Commission économique pour l'Europe**Comité des transports intérieurs****Groupe de travail des problèmes douaniers
intéressant les transports****132^e session**

**Convention douanière relative au transport international
de marchandises sous le couvert de carnets TIR****(Convention TIR de 1975):****Application de la Convention – Véhicules à bâches coulissantes****Véhicules à bâches coulissantes****Communication de l'Association internationale de la construction de
carrosseries et de remorques****I. Introduction**

Croquis n° 10

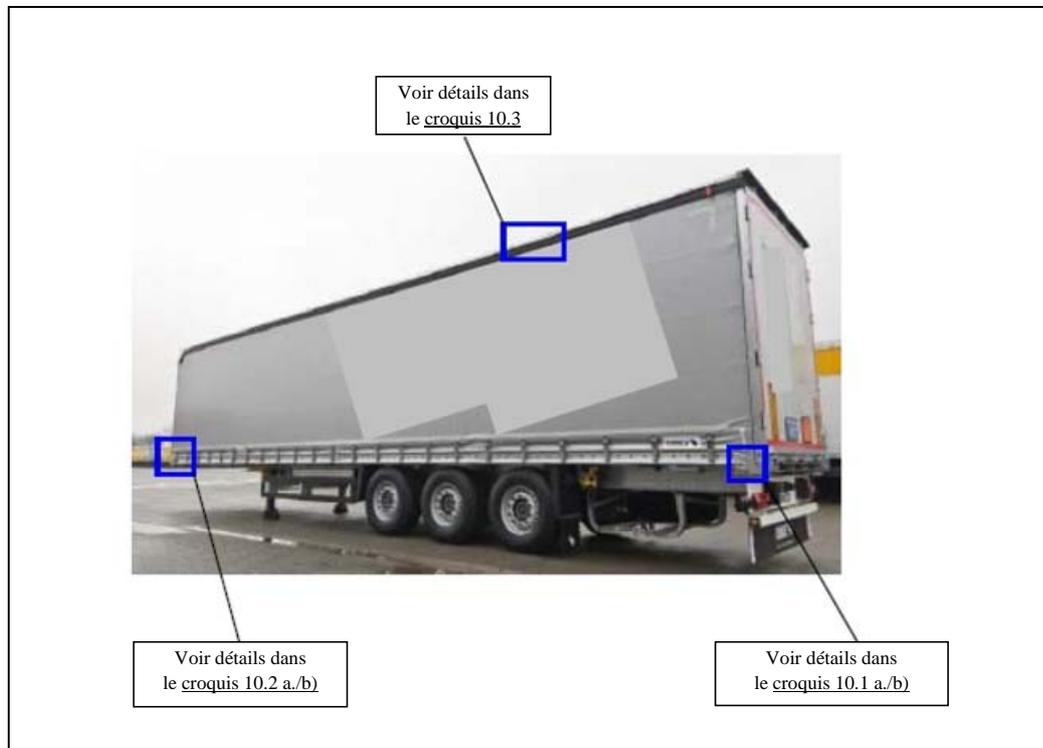
Ce croquis illustre un exemple de véhicule ainsi que certains points importants décrits au paragraphe 3 de l'article 4 de l'annexe 2.

Croquis n° 10.1

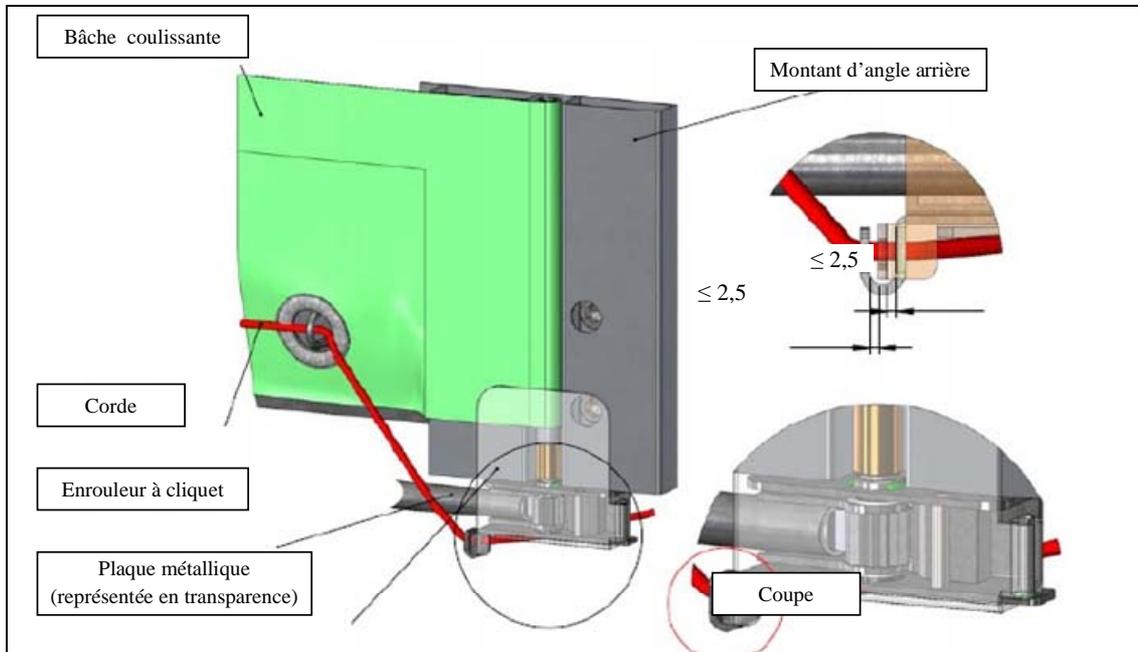
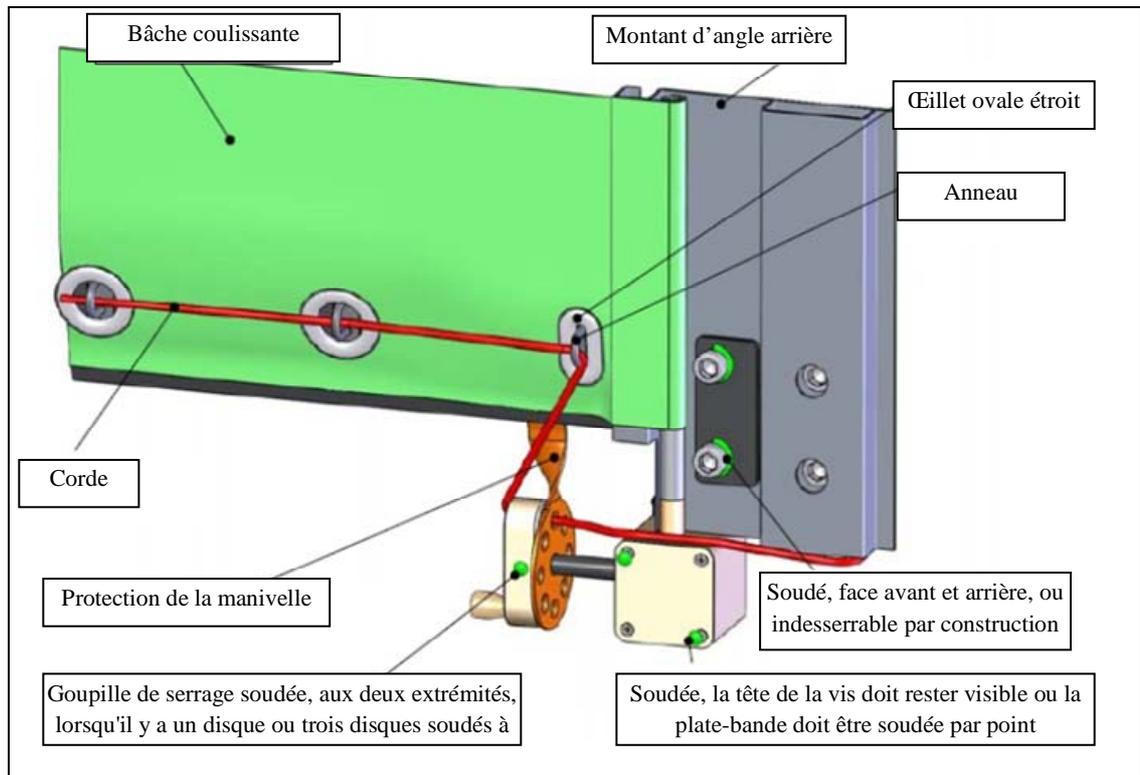
Pour tendre la bâche horizontalement, on utilise un blocage à cliquet (habituellement à l'arrière du véhicule). Le présent croquis donne deux exemples a) et b)) de la manière de verrouiller l'enrouleur à cliquet ou le tendeur à réducteur.

a) Verrouillage par l'enrouleur à cliquet

b) Verrouillage par le tendeur à réducteur

Croquis n° 10.2

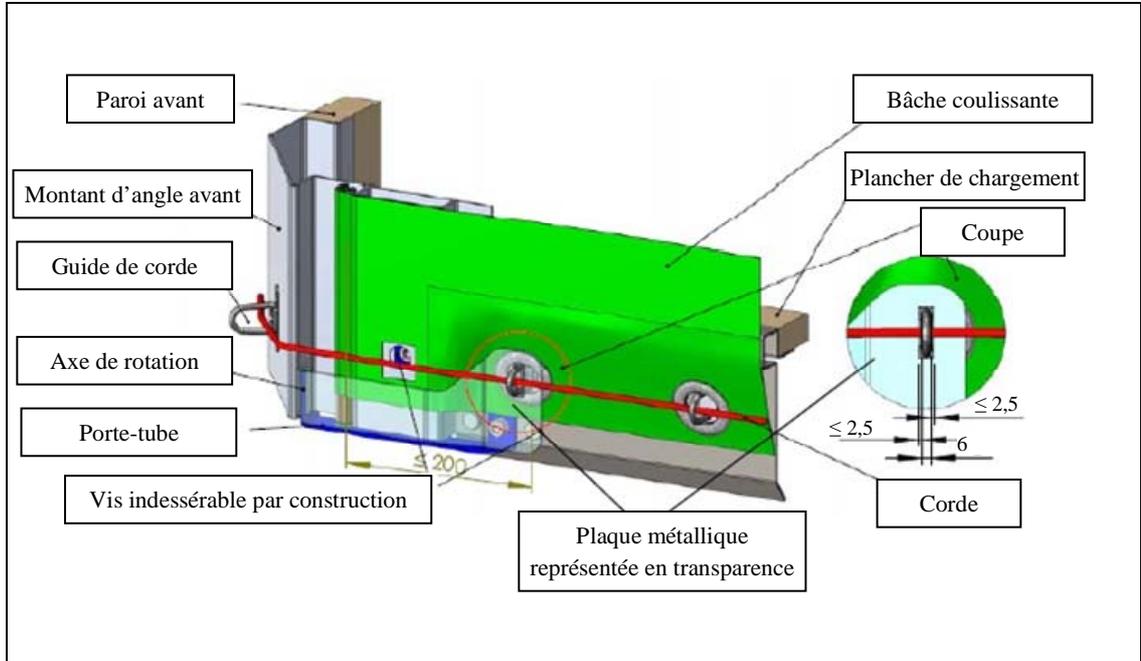
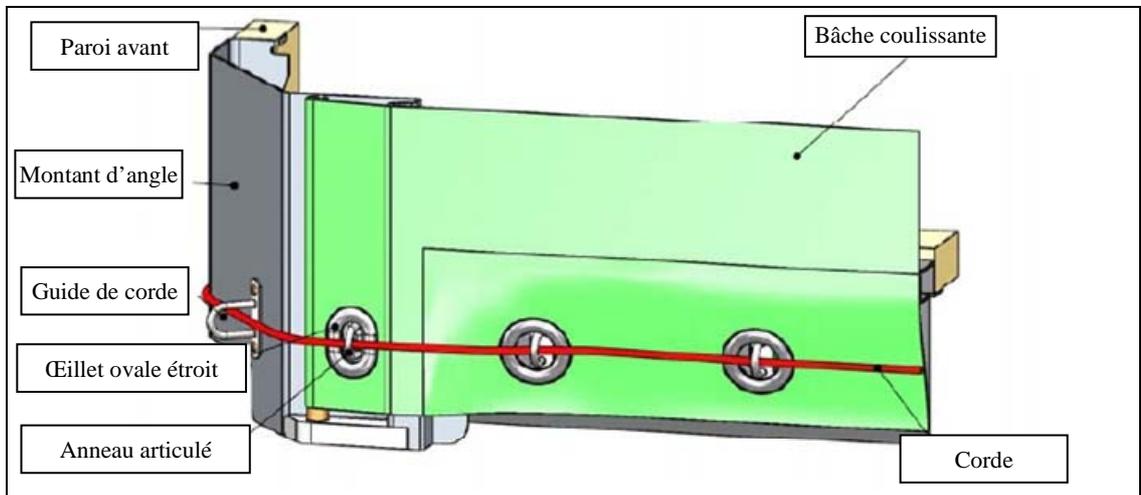
Pour fixer la bâche de l'autre côté (habituellement à l'avant du véhicule) on peut utiliser les systèmes suivants a)/b).

a) Plaque métallique

b) Œillet ovale étroit, système antilevage pour le tube de tension

Croquis n° 10.3

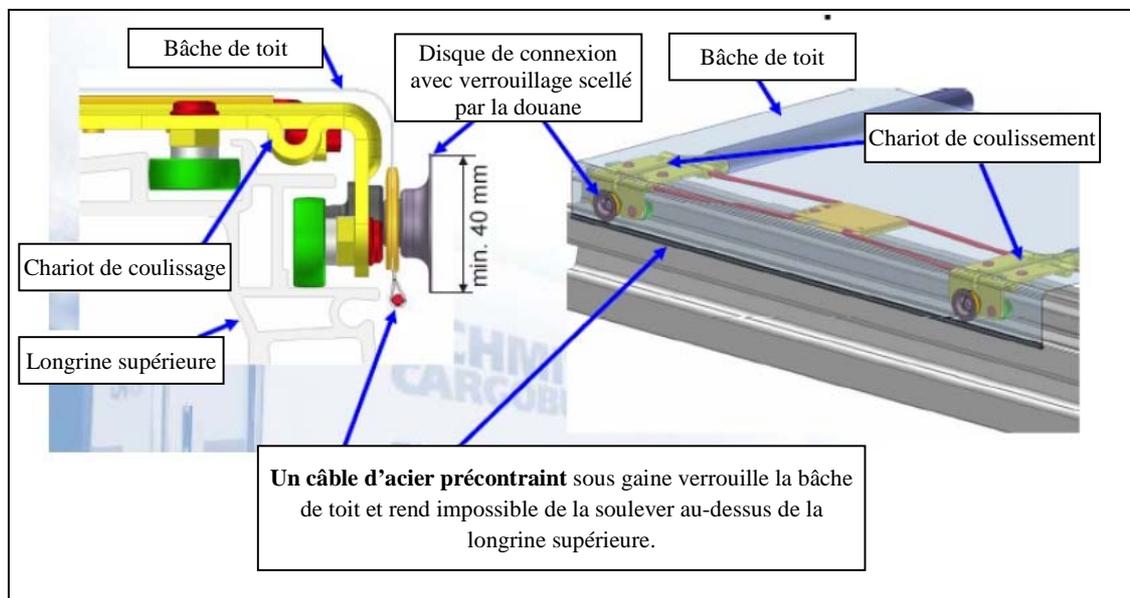
iii) La bâche de toit coulissante recouvrira la partie solide du toit sur le côté du véhicule, de manière que la bâche de toit ne puisse être tirée par-dessus l'arête supérieure de la longrine supérieure. Un câble en acier précontraint (minimum $z_k 1770 \text{ N/mm}^2$, 6x19+SE) doit être inséré dans la gaine de la bâche de toit de manière à ne pas pouvoir être retiré et réinséré sans laisser de traces visibles. La bâche de toit doit être fixée au chariot de coulissage de manière à ne pas pouvoir être retirée et fixée de nouveau sans laisser de traces visibles. Le système est décrit au croquis n° 10.3 annexé à ce Règlement;

La sécurité de la bâche de toit en zone sous douane est garantie si un câble en acier précontraint sous gaine est fixé à l'avant et à l'arrière du véhicule. La force de traction ainsi que le disque de connexion sur chaque chariot de coulissement empêche de soulever le câble et sa gaine au-dessus de la longrine supérieure.
